まちづくりニュース

令和2年9月

発行：大門・本町通りまちづくり委員会

1. 道路側溝の変更について（由利地域振興局 建設部より）

図①断面図

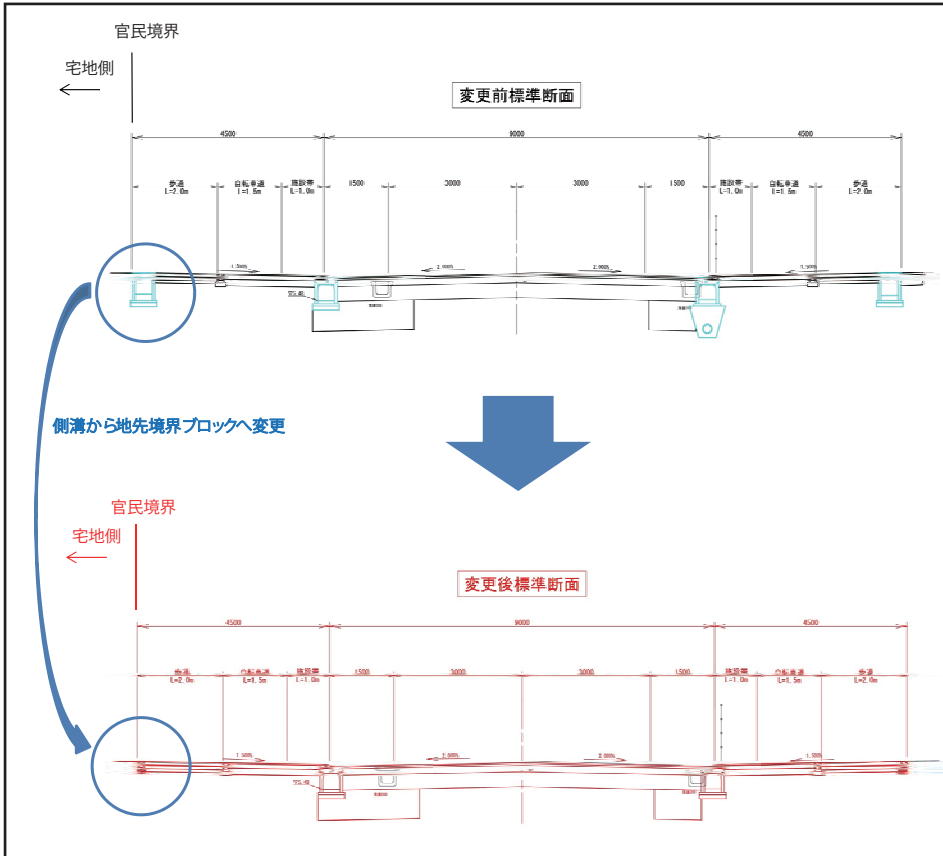
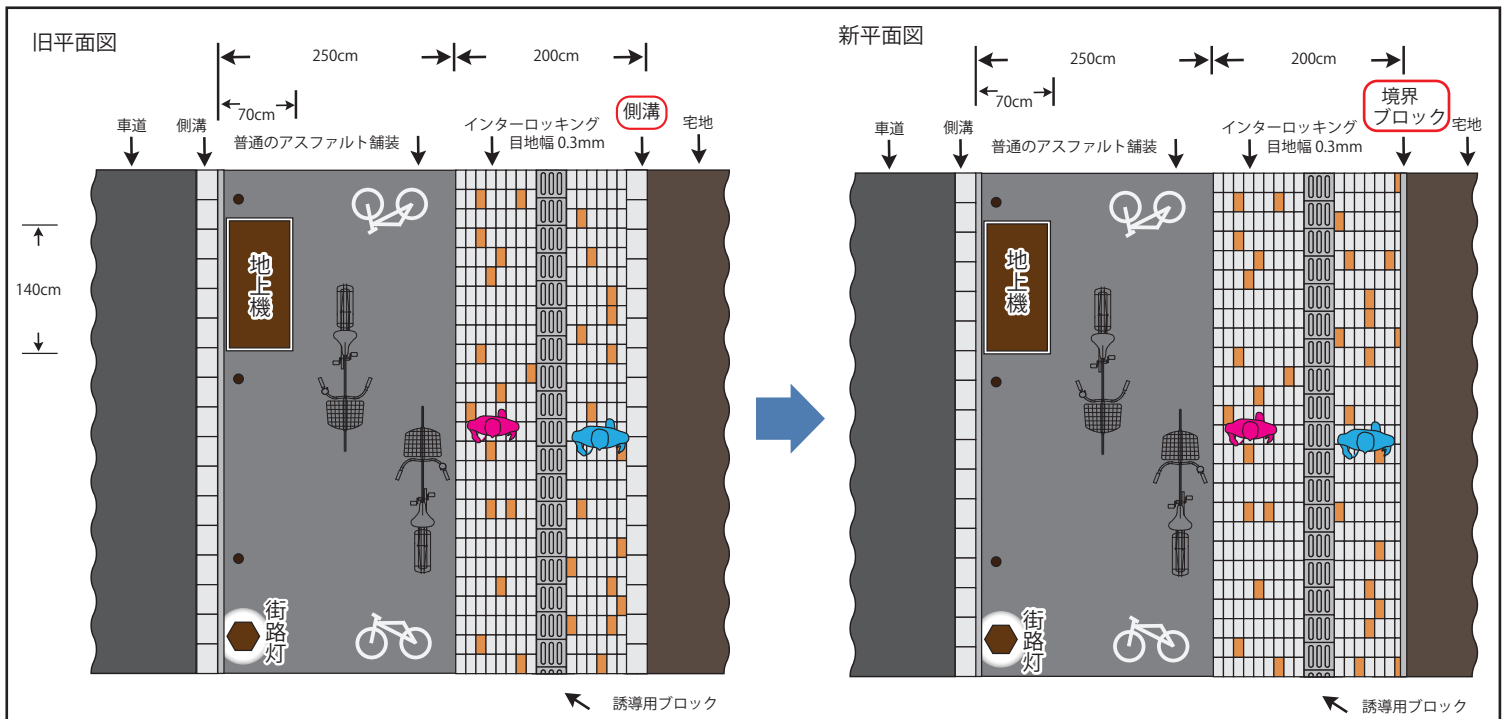
変更事項は民地境界の歩道側の側溝を施工しないということです。側溝は車道に設置するもののみとなります。民地にある既存の側溝は車道の側溝につなげ排水をします。通常の降雨であれば車道側の側溝から排水があふれることはないということです。

これまで歩道の側溝を設置するため塀や柵などの設置は歩道の施工後としておりましたが、歩道の施工前に設置することができます。歩道施工後に設置しても構いません。ご不明な点は由利地域振興局建設部企画建設課にお問い合わせくださいますようお願いいたします。

図②

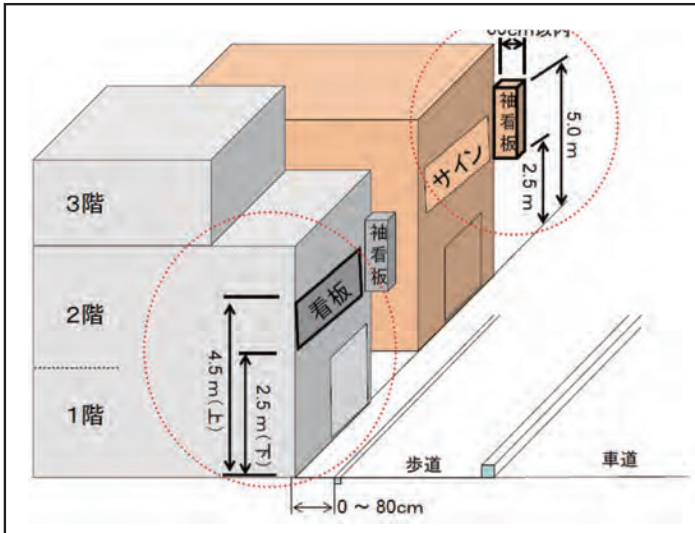
地区計画における看板の定義については、図①で示しているように高さ2.5mから5mの間で設置しなければいけません。しかしながら図②の緑枠で示している位置（店舗入口右側）に店舗名を設置する場合、今までの協定では看板という認識になり2.5mから5mの間で設置するか、小窓をつけて店舗内からカットニングシート等で表示するなどに対応するしかありませんでした。やや不合理なところもあり、由利本荘市都市計画課と協議した結果、こういった場合は表札とみなし対応していくということになりました。

表札の定義としては、都市計画道路停車場栄町線に面する建築物の壁面、塀などに設置する表札の大きさは0.5㎡以内とします。色や形の規制はありません。大きさ等の確認のため届出が必要となります。建物側面の壁面に対しては、規制などありません。
